Deres ref 19/511

Høringsuttalelse i forbindelse med Nasjonal ramme for vindkraft

Vi viser til NVE sitt forslag for Nasjonal ramme for vindkraft (NFRV) av 1. april 2019 og kommer med dette med våre synspunkt.

Figur 60: Rødt: Sammenhengende natur- og friluftslivsområder i den sørlige delen. Blått: Område der grensen eventuelt kan justeres med tanke på Forsvarets anlegg. Bakgrunnskart: ©Kartverket.

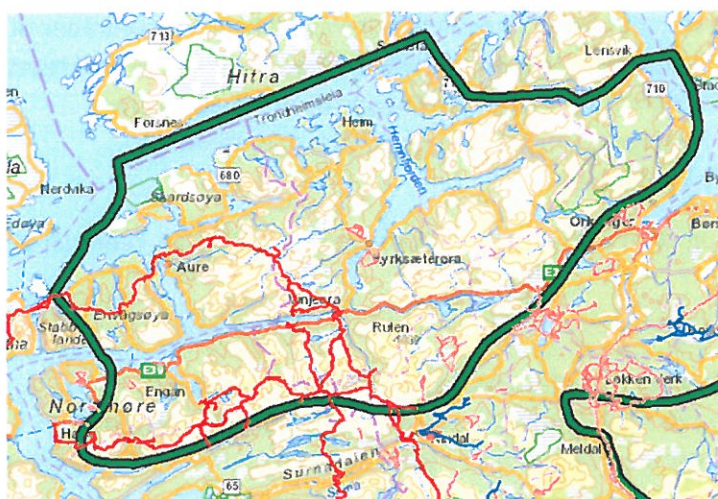
Videre ser vi at NVE i sin alternative avgrensing ikke har fått med seg hele området hvor Fjodruta går. Figur 60 er klipt fra forslag til NRFV slik NVE beskriver området. På figuren under ser man hvordan Fjodruta faktisk går, og at den dekker et mye større område enn det NVE har tatt høyde for i forslaget sitt.

Når vi ser på den røde inndelingen NVE har gjort så er kun halve Fjeldruta inkludert i området. Rutenettet i Aure og deler av Hemne kommuner er ikke inkludert.

Områdekart hvor INON-områder er markert, Fjodruta er tegnet med rødt.

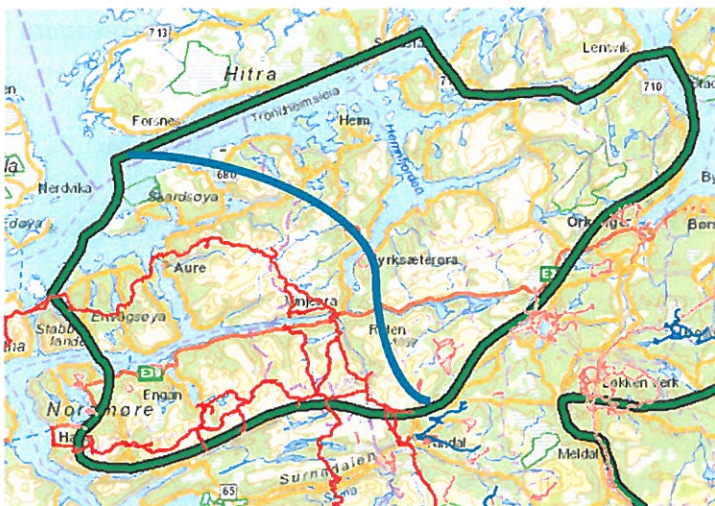
Sammenhengen mellom Fjodruta og INON-områder er tydelig. Det finnes få andre verktøy for å peke på områder med urørt / verdifull natur på landsbasis, og vi mener at å bruke INON-kart må være en selvfølge i en slik prosess. Men, som vi har kommentert før – det virker kanskje som at NVE bevisst har plukket områder som er urørt og derfor lett tilgjengelig for utbygging.

Kart som viser de friluftsområdene vi peker på. Kartet viser også INON-områder.

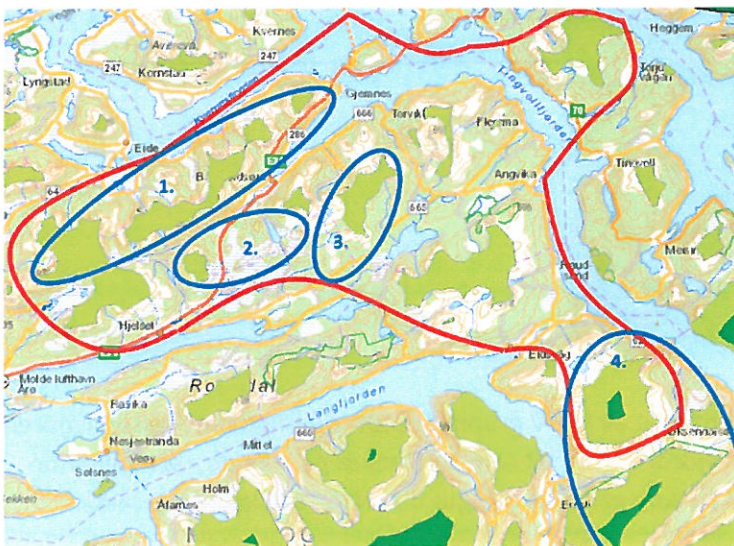
Vi ser også at NVE har pekt på et alternativt område i vårt nærområde. Også i dette området vil det bli konflikt med friluftslivsinteresser. Da området i utgangspunktet ikke er aktuelt for NVE grunnet dårlige produksjonsforhold går vi ikke slik i dybden her. KNT har heller ikke hytte- eller rutenett i området som påvirker foreningen direkte. Vi vil allikevel nevne noen av områdene som vi kjenner godt til knyttet til friluftsliv, store deler av området er aktuelt for både Molde og Kristiansunds innbyggere, da det ligger i nærhet til begge byene. KNT arrangerer årlig fellesturer i dette området grunnet dets kvaliteter, særlig knyttet til vinteraktiviteter.

1. Gjemnes – Eide: Fjella på nordsiden av Batnfjord og Åndal er viktige fjell i forhold til skikjøring/topptur. Toppene Snøtind, Litjtusten og Harstadfjellet kan nevnes spesielt. Det foregår også en del klatring på noen av fjellene, samt at mange er populære turmål om sommeren.
2. Fursetfjellet – Silset: Et av de mest brukte skiområdene for langrenn i området.
3. Osmarka: Populært område for langrenn og tur, stabile vinterforhold gjør at dette er et godt egnet område for ski.
4. Eidsvåg – Jordalsgrenda: Meget populært turområde både sommer og vinter. Fjellpartiet Blåfjellet – Trolltind er mye besøkt, Trolltind er nok et av de mest besøkte fjella i området gjeldende vårskiturer. I østre del er området avgrenset mot landskapsvernområde.
